RIQUALIFICAZIONE DEI COLLEGAMENTI VIARI TRA IL CASELLO DELL' AUTOSTRADA A31 DI THIENE E LA S.P. NUOVA GASPARONA

PROGETTO DEFINITIVO

INTEGRAZIONI - QUADRO AMBIENTALE - RISORSE NATURALI ED AGRONOMICHE FLORA E FAUNA
RELAZIONE

Richiesta integrazioni Commissione VIA della Provincia di
Vicenza relative a Verifica di Assoggettabilità a V.I.A., progetto
di Riqualificazione dei collegamenti viari tra il casello A31 di
Thiene e la SP Nuova Gasparona.

Sezione esemplificativa trasversale della nuova strada – tratto in trincea, vestita con l'impianto arboreo oggetto dell'integrazione.

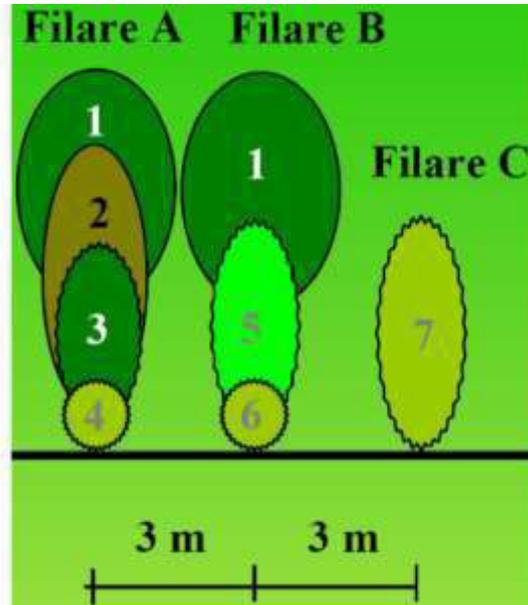
In merito alla richiesta di integrazione, contraddistinta nella sinossi, col n. 7 lettera a), si prevede l'incremento degli interventi relativi alle opere a verde previste originariamente dal progetto. Coerentemente con le indicazioni della tavola SA4 del P.A.T. e degli allegati tecnici operativi del P.I., si provvederà a individuare nuove aree per l'inserimento di piantumazioni arboree.

L'intervento, come detto, va ad aggiungersi a quelli già previsti dal progetto e riguarda la realizzazione di una fascia boscata, da realizzare sul lato sud della viabilità di servizio posta a valle del tracciato in trincea. Tali fasce si configurano come elementi arborei lineari con sviluppo a partire

dalla rotatoria di via dell'Autostrada fino a via Campazzi e da qui, proseguendo verso est, sino al termine della viabilità di servizio affiancata alla nuova strada. La fascia boscata si sviluppa quindi parallelamente alla viabilità secondaria lungo il fosso di guardia della nuova strada.

Estratto da "Allegato J" del P.I. di Thiene: sezione trasversale della fascia boscata composta dai filari A,B,C.

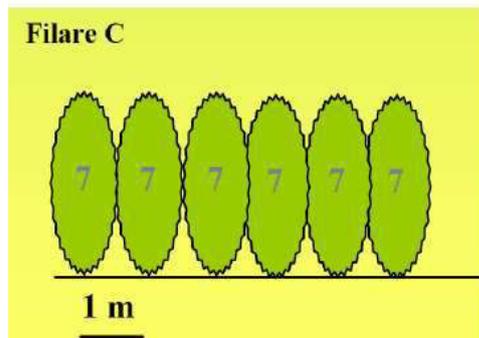
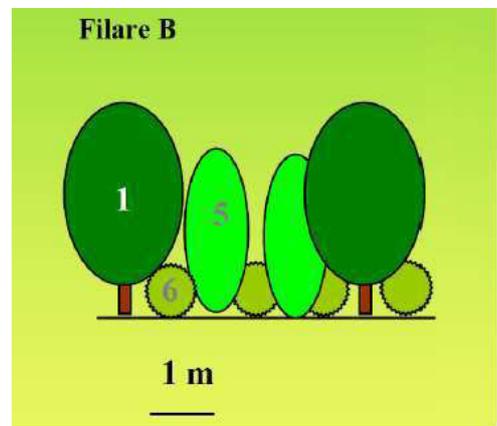
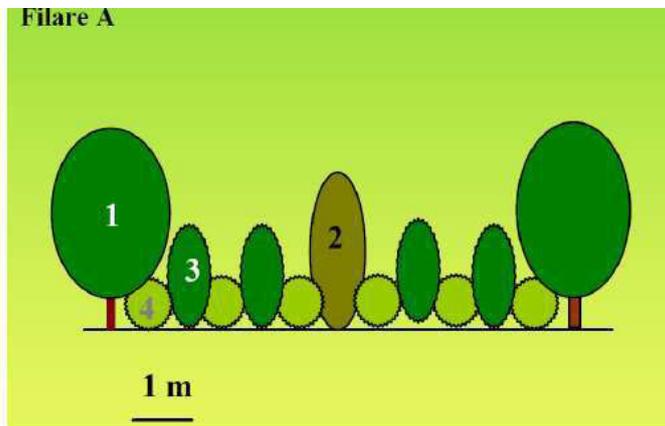
In merito alle scelte adottate per la composizione della fascia boscata di progetto, si è fatto riferimento alle indicazioni contenute nelle linee guida dell'*Allegato J – Indirizzi per la realizzazione degli interventi del sistema ambientale* del Piano degli Interventi di Thiene. In particolare, tale documento prescrive che la fascia boscata sia composta da un modulo sviluppato su tre filari arboreo-arbustivi di diversa altezza. Si è però preferito adottare uno schema che contempla l'alternazione a quinconce di elementi costituenti la fascia boscata, allo scopo di massimizzare la naturalità della struttura vegetale ed evitare l'effetto di artificiosità, che una estensione ripetitiva del modulo potrebbe produrre.

Allo scopo di conferire omogeneità e coerenza al nuovo impianto arboreo, anche nelle nuove macchie boscate, si è optato per la piantumazione di specie arboree analoghe a quelle impiegate nella fascia boscata, integrate da esemplari arbustivi, sempre scelti nell'ambito delle specie autoctone indicate dal sopradetto *Allegato J* del P.I..

Estratto tavola "Sesti di impianto e fasce boscate". Simulazione del profilo longitudinale della fascia boscata a mascheramento dell'insediamento industriale.

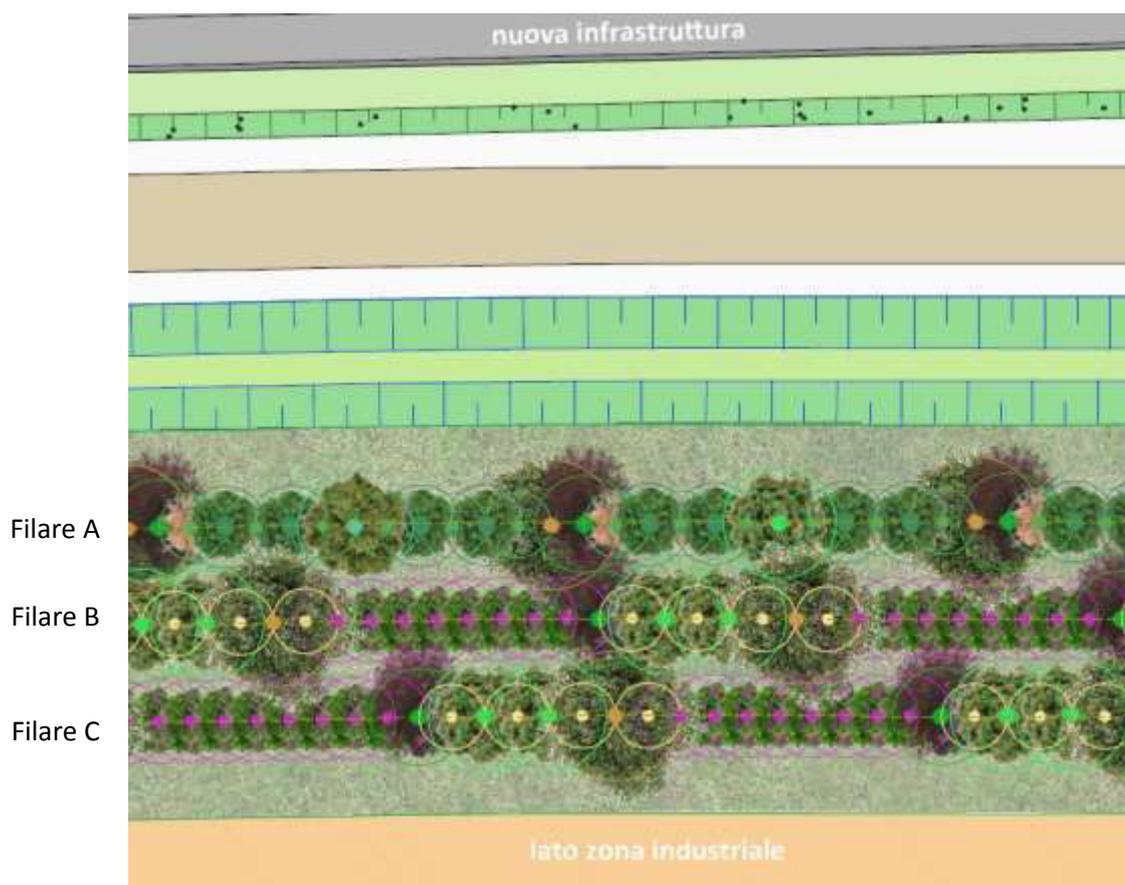
Al fine di rendere la composizione arborea il più possibile apprezzabile, alla luce anche delle criticità percettive che emergono dal PAT, il quale individua diversi coni visuali di degrado interferiti dal progetto, è stato definito un sesto di impianto contemplante l'impiego di specie arboree il cui portamento meglio risponde all'esigenza di costituire una barriera visiva a schermatura dell'insediamento industriale.

Nel dettaglio, il sesto prevede una fascia boscata con una larghezza complessiva di 6 m. Tale ampiezza deriva dalla distanza intra-filare di tre metri (tra i filari A - B e B - C) come previsto dall'Allegato J. Oltre a ciò, si prevede che il primo filare (filare A) sia collocato ad una distanza di due metri dall'unghia esterna del fossato di guardia di progetto (posto parallelo alla viabilità secondaria), al fine di garantire adeguati spazi vitali per gli esemplari arborei. Inoltre, al fine di rispettare le prescrizioni dell'art. 892 del Codice Civile, in merito a quanto previsto per gli alberi d'alto fusto, si prevede che il filare C sia collocato ad una distanza di almeno tre metri dal confine di proprietà.

La figura rappresenta il modulo della fascia boscata composto da tre filari arborei: Filare A composto da *Prunus avium* (Pa), *Platanus occidentalis* (Po), *Ulmus minor* (Um), *Acer campestre* (Ac), *Sambucus nigra* (Sn) e *Evonimus europea* (Ee), Filare B composta da *Prunus avium* (Pa), *Platanus occidentalis* (Po), *Acer campestre* (Ac), *Corylus avellana* (Ca) e Filare C composto da solo *Carpinus betulus* (Cb).

Estratto della Tavola n. 3.1.A "Carta del Sistema Ambientale" del P.T.C.P. di Vicenza. A scala locale, il Piano di Assetto del Territorio del comune di Thiene rappresenta cartograficamente il tema della rete ecologica locale nella tavola n. 4 – "Carta delle trasformabilità".

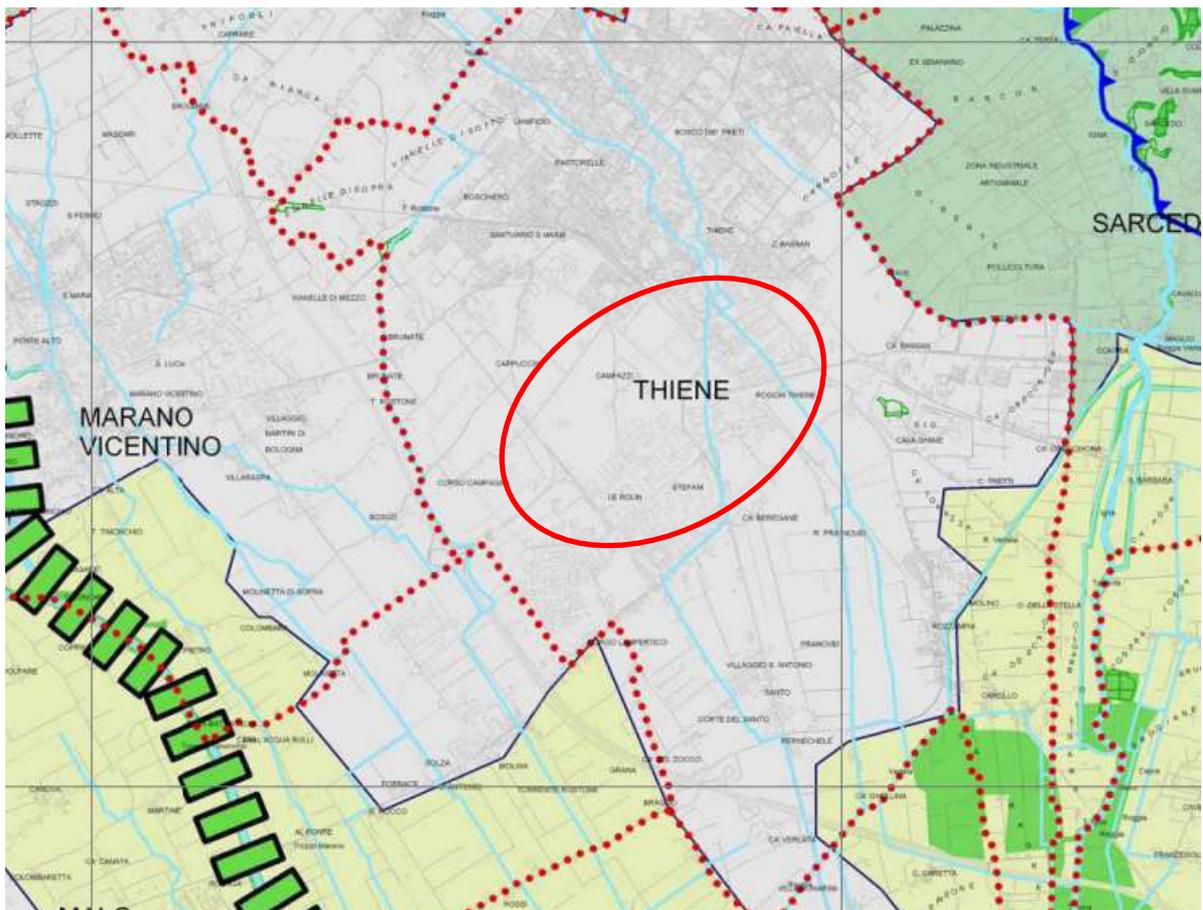
In riferimento al tema delle connessioni ecologiche che interessano l'area, è stata effettuata una rilettura più approfondita degli strumenti di pianificazione di area vasta e locale. In linea con quanto già evidenziato nella precedente analisi riportata nello S.P.A., non emergono particolari strutture ecologiche di rilievo, né esistenti né di progetto.

La Tavola 3.1.A "Carta del Sistema ambientale", nella quale ricade l'area di intervento, evidenzia che sull'intero territorio comunale di Thiene prevalgono aree di tipo agropolitano, mentre vi è la totale assenza di aree di pregio naturalistico. Nella tavola non sono evidenziati elementi appartenenti alla Rete Ecologica, tanto di valenza regionale, quanto provinciale.

Estratto della tavola "4 - Carta delle Trasformabilità" del P.A.T. di Thiene. Il sedime di colore rosso rappresenta l'impronta dell'opera infrastrutturale di progetto.

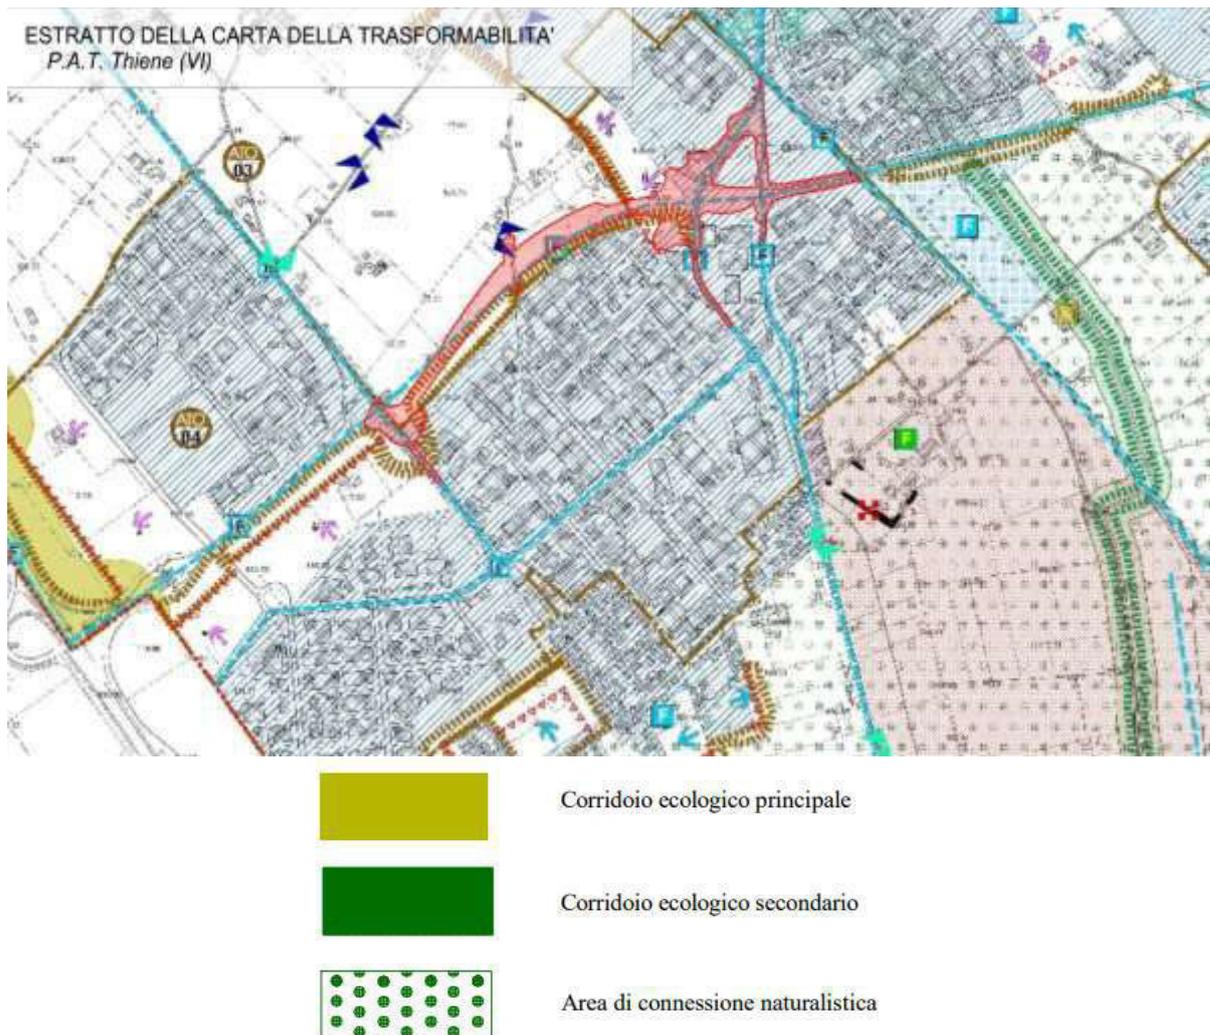
La tavola non evidenzia, come riscontrabile dall'estratto di seguito riportato, alcun riferimento ad elementi costituenti detta rete ecologica ricadenti nell'area di intervento o nelle immediate vicinanze.

Coerentemente con le indicazioni della pianificazione, si osserva che, già nello stato di fatto, l'area oggetto di intervento è a tal punto sottoposta alla pressione antropica, da non poter essere vocata alla permeabilità ecologica. Tale assunto deriva chiaramente dalle evidenti limitazioni generate dall'esistente insediamento industriale-produttivo posto a sud-est del tracciato di progetto, che di fatto impedisce qualsiasi potenzialità alla formazione di una reale connettività ecologica.

Figura 1 Estratto tavola "Planimetria delle opere a verde" integrata con la piantumazione di aree boscate e filari.

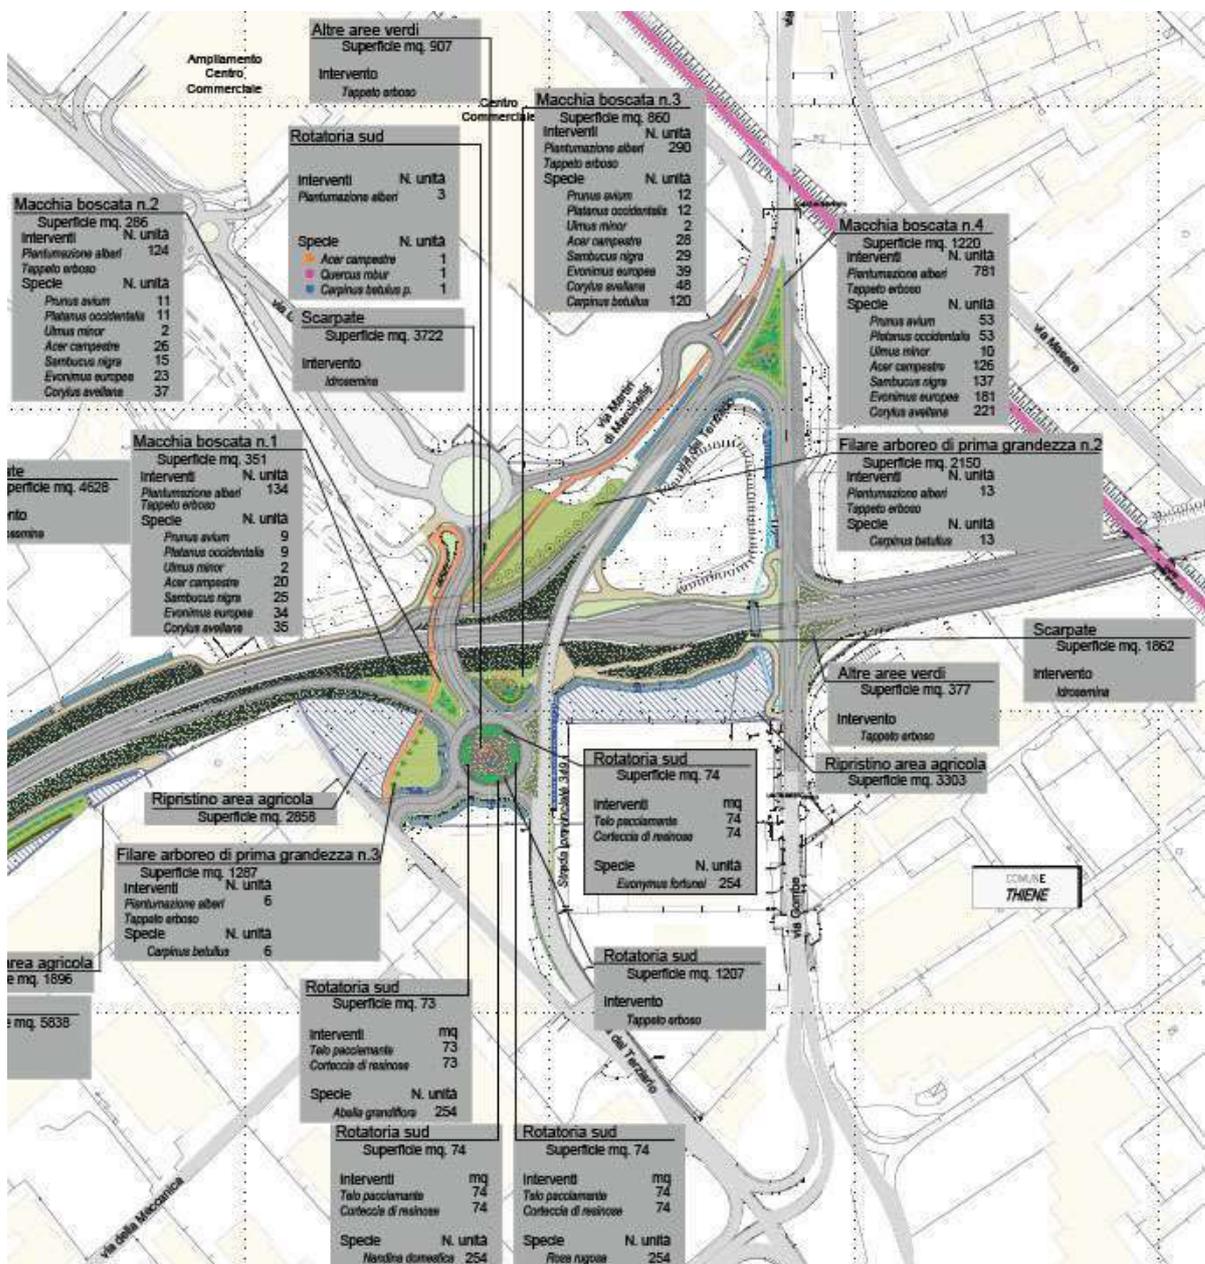
Per quanto concerne gli interventi di mitigazione da realizzarsi nelle aree di risulta poste in corrispondenza degli svincoli di progetto nella parte nord-est dell'ambito di progetto, si prevede l'implementazione della semina a prato con la previsione di piccole macchie boscate compatibili con le dimensioni delle superfici a disposizione. Le aree individuate presentano superfici tali da garantire la presenza della piantumazione arborea senza inficiare la visibilità della circolazione viaria. La soluzione scelta quindi, garantisce il rispetto di standard adeguati di sicurezza stradale. Inoltre, dal punto di vista strutturale, il sesto d'impianto si compone di una modulazione formata da unità arboree ed arbustive, tale da consentire interventi di manutenzione funzionali e più facilitati possibile in particolar modo lungo il perimetro delle aree in prossimità delle strade.
